## Møte i FAU onsdag 29. sept. 2010 kl 1800

1. Trafikksituasjonen rundt Sagvåg skule
  - a. Orientering ved rektor
  - b. Drøfting i FAU/synfaring på skuleområdet

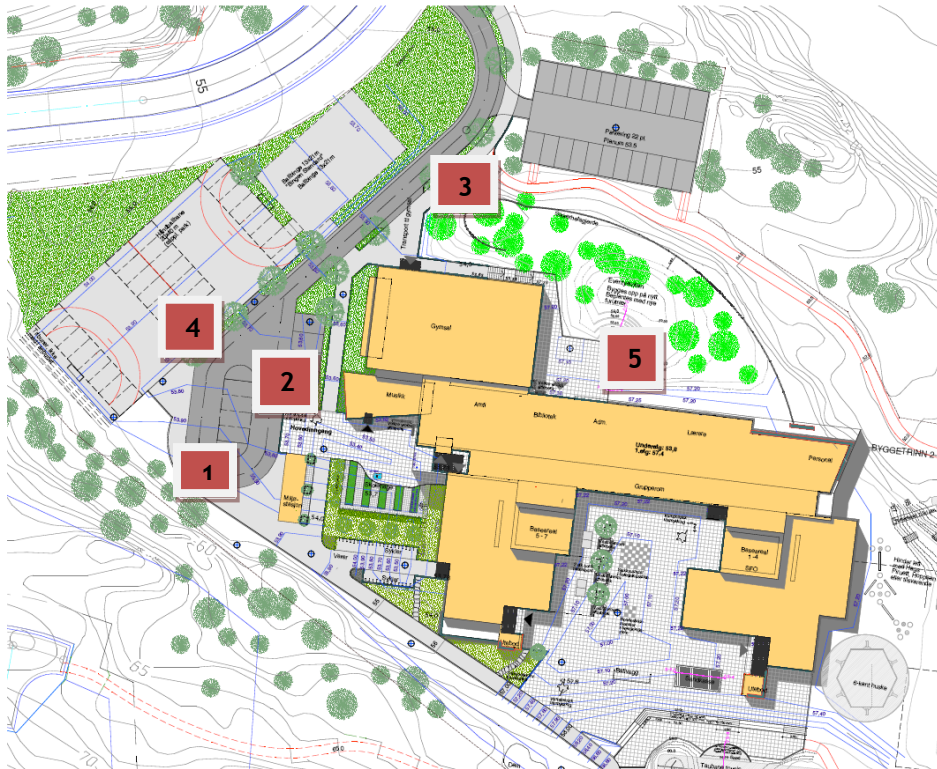
### Konflikt-/risikopunkt i tilknytting til skulen sitt uteområde:

1. Ikkje skjerma gangareal for borna. Konflikt mellom køyretøy/barn
2. Ikkje god tilrettelegging for av-/påstigning ved levering og henting av barn. Dårlig struktur på køyremønster. Ikkje tilrettelagt for rundkøyning, noko som medfører at mange ryggar her. Konflikt i høve til barn som kryssar plassen til/frå ballplass/skaterampe og ballbinge.
3. Vegen er i prinsippet for smal til at to bilar kan passera.
4. Det er bilferdsle inne på ballplassen. Dette var ikkje tiltenkt frå starten av, men er likevel blitt praktisert pga øvrig arealdisponering og behov for av-/påstigning for elevar.
5. Ikkje konflikt- eller risikopunkt men amfi framstår framleis som berre delvis tilrettelagt, og kan ikkje nyttast. Det er lite som står att for å gjort dette ferdig, noko som bør prioriterast for å få den bruken av skuleområdet som vart tiltenkt.

### Mogelege løysingar:

1. Opparbeiding av gangareal langs bråtet. Dette vil skapa ein trygg gangsone mellom skulebygget og ballplass/-binge.
2. Påminning til foreldre om kva køyremønster ein ønskjer her.
3. Ingen tiltak.
4. Samme som pkt 2.
5. Ferdigstilling av amfiet som ein del av skulen sitt uteareal, sjå illustrasjonsfoto:

## Konflikt-/risikopunkt i tilknytting til hovudveg

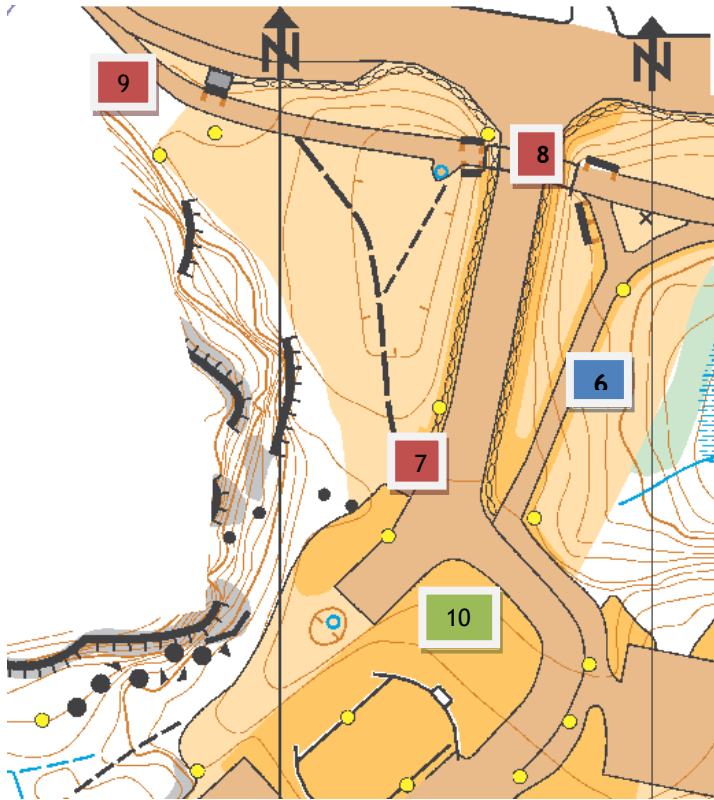
6. Gang-/sykkelveg for elevar som kjem frå Sagvåg og Jensanes. Dette er ei god og trygg løysing.
7. Utrygg kryssing av veg for dei elevane som kjem til skulen via opparbeidd sti.
8. Det er ikkje tilrettelagt for av-/påstigning ved hovudveg for dei som kjem frå Sagvåg. For dei som kjem frå Fitjar, kan ein stoppe i busslomme, men det er dårleg tilrettelagt å komma seg frå busskur og vidare til gang-/sykkelsti.
9. Ikkje tilrettelagt for kryssing av veg for elevar som bur på motsatt side av vegen.
10. Grøntareal.

6. Dette er løyst på ein god måte.
7. Undergangen er ei trygg løysing, men denne vert ikkje brukt fordi den vert ein omveg. Denne erfaringa meiner me tilseier at stien bør oppgraderast til ein "lovleg" tilkomst til skulen. Stien bør grusast, og autovernet forlengast for å unngå kryssing av vegen her. Elevane blir då styrt bak leveggen med bossdunkane og vidare bak ballbingen, og slepp å kryssa vegen. (FAU ser at å nytta skuleområdet mot aust kan gje konflikt i høve til tilkomst til det planlagde bustadfeltet på Rukjen, men me ser for oss at total vegløyning utansett må betrast mot Rv 545 når dette vert realisert). Illustrasjonsfoto:

8. Vurdera bruk av fartsgrense, samt opparbeiding av fotgjengarovergang/meir fortau. Betra tilrettelegging for av-/påstigning ved Rv 545 hadde medført mindre trafikk inn på skuleområdet. Ei utbetring her er kan hende det som i størst grad hadde redusert biltrafikk inne på skuleområdet!
9. Samme som pkt. 8. Husstandar som bur på motsatt side av vegen har ikkje tilfredsstillande tryggleik når det gjeld skuleveg.
10. Vurdera om dette grøntarealet bak ballbingen kan omdisponerast med føremål å få til ei løysing med rundkøyring. Dette vil gjera av- og påstigning tryggare. Illustrasjonsfoto:
